**GASDOTTO LUCERA – SAN PAOLO DI CIVITATE DN 300 (12''), DP 75 BAR  
E OPERE CONNESSE:**

**OTTIMIZZAZIONI DI TRACCIATO**

**LISTA DI CONTROLLO PER LA VALUTAZIONE PRELIMINARE**  
**(art. 6, comma 9 bis, D.Lgs. 152/2006)**

Gasdotto Lucera – San Paolo di Civitate, DN 300 (12"), DP 75 bar, e opere connesse –  
**N. 3 Ottimizzazioni del tracciato di progetto**

**Figura 0-19 – Interferenza dell’ottimizzazione 3 con aree vincolate ai sensi del PTCP di Foggia**

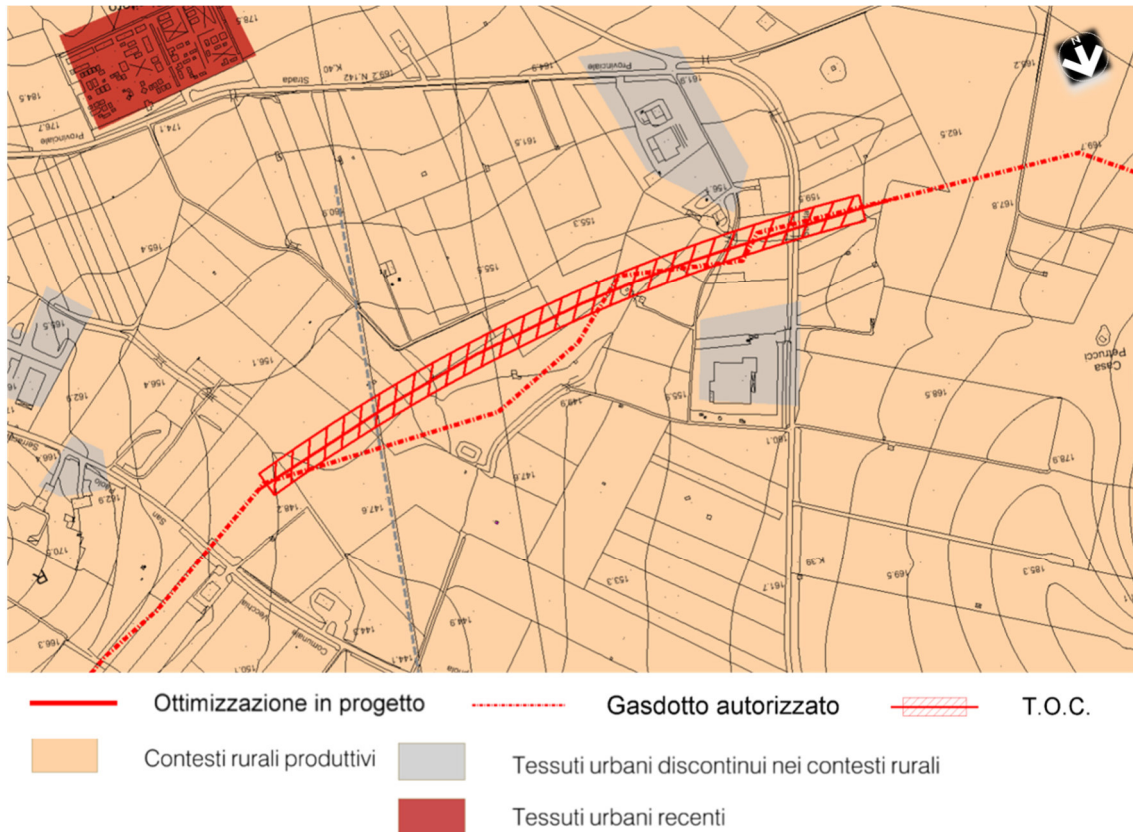
Ai sensi del PTCP della Provincia di Foggia invece, l'opera in progetto si inserisce all'interno dei "contesti rurali produttivi" (come si evince dalla Figura 0-19).

In merito a tale contesto, non si segnalano criticità dell'ottimizzazione 3 che riduce la percorrenza all'interno del vincolo rispetto al tracciato originario.

**Figura 0-20 – Interferenza dell’ottimizzazione 3 con aree vincolate ai sensi dello strumento urbanistico di San Paolo di Civitate**

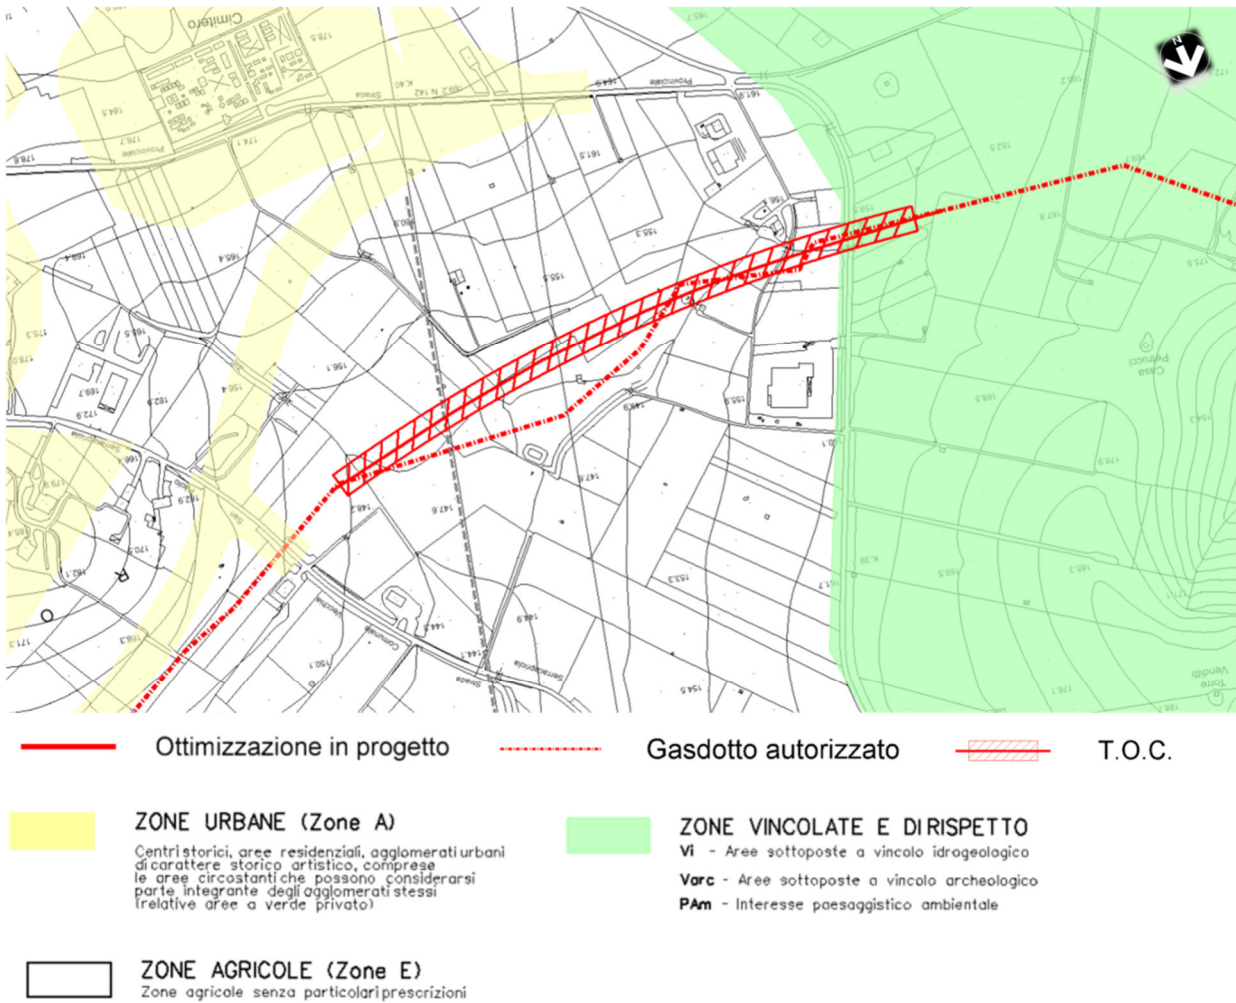
Nel territorio di San Paolo di Civitate l’ottimizzazione 3 si inserisce in:

Come detto, l’ottimizzazione in oggetto attraversa i vincoli sopra esposti con tecnica non invasiva e non interessa direttamente le aree agricole. Non sono presenti aree boschive nella zona d’interesse.

**Figura 0-21 – Uso del suolo nelle aree interessate dall'ottimizzazione 3**

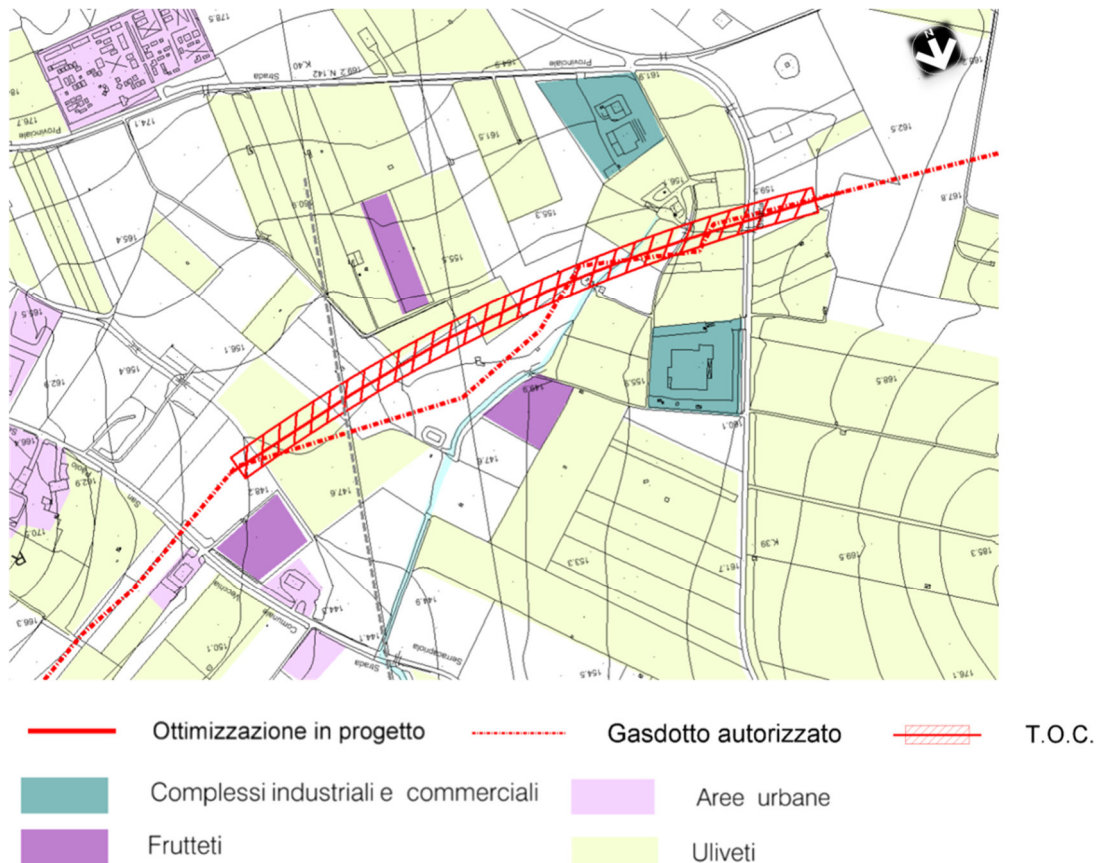
Per quanto riguarda l’uso del suolo, l’ottimizzazione 3 si inserisce in un contesto agricolo seminativo in cui vi si trovano alcuni oliveti: se però il tracciato originale li interferiva direttamente, ora l’ottimizzazione in oggetto non li interessa essendo completamente in trenchless (si veda Figura 0-21).

**Figura 0-22 – Pericolosità idraulica e geomorfologica PAI nelle aree interessate dall'ottimizzazione 3**

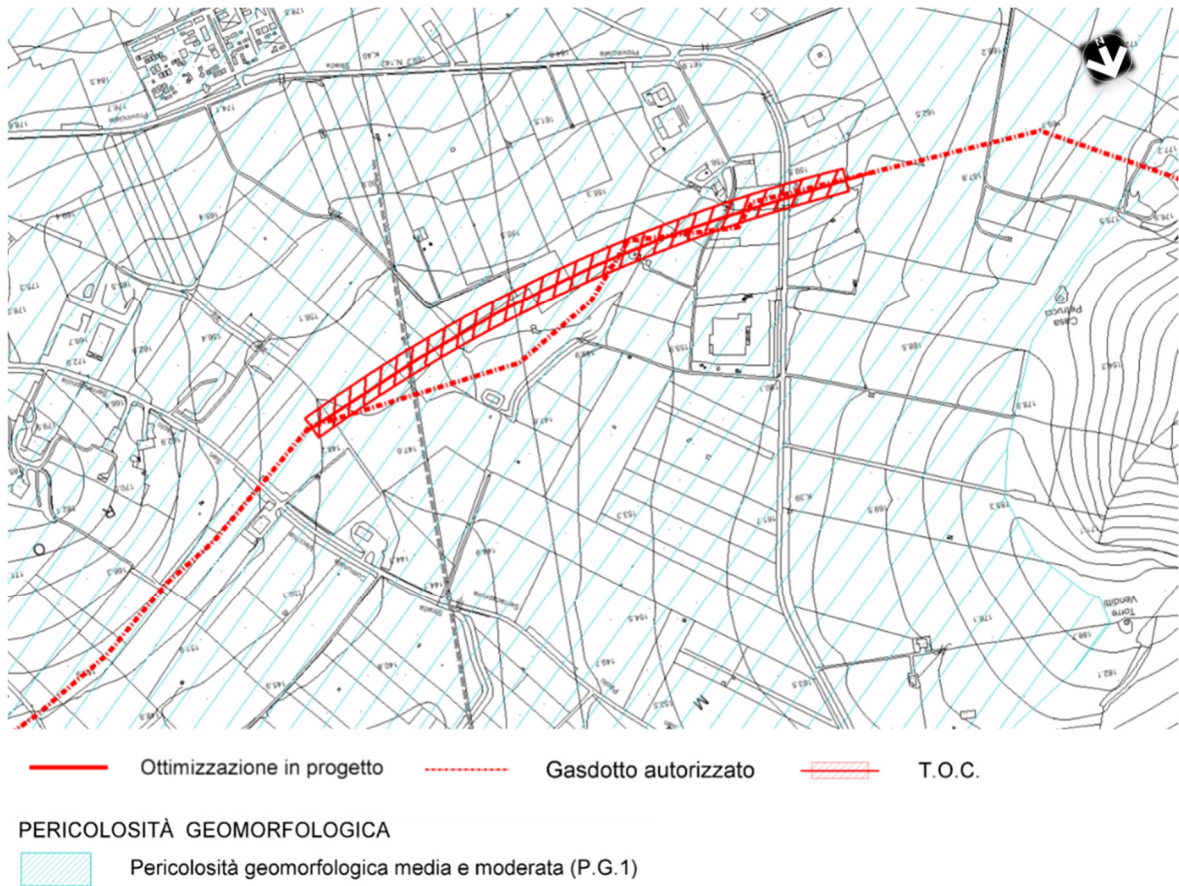
Per quanto riguarda l'interferenza con aree a pericolosità idraulica e geomorfologica P.A.I. l'ottimizzazione 3 interessa le medesime aree del tracciato originario e ricade in un'area definita a pericolosità geomorfologica media e moderata (P.G.1).

Considerando che per il tracciato autorizzato in fase di Verifica di Assoggettabilità alla VIA è stata prodotta tutta la documentazione necessaria in base alle NTA e che a differenza del progetto originario, l'ottimizzazione 1 proposta prevede la realizzazione di un attraversamento con tecnologia trenchless, riducendone l'interferenza (si veda Figura 0-22), l'intervento risulta compatibile con le prescrizioni PAI.
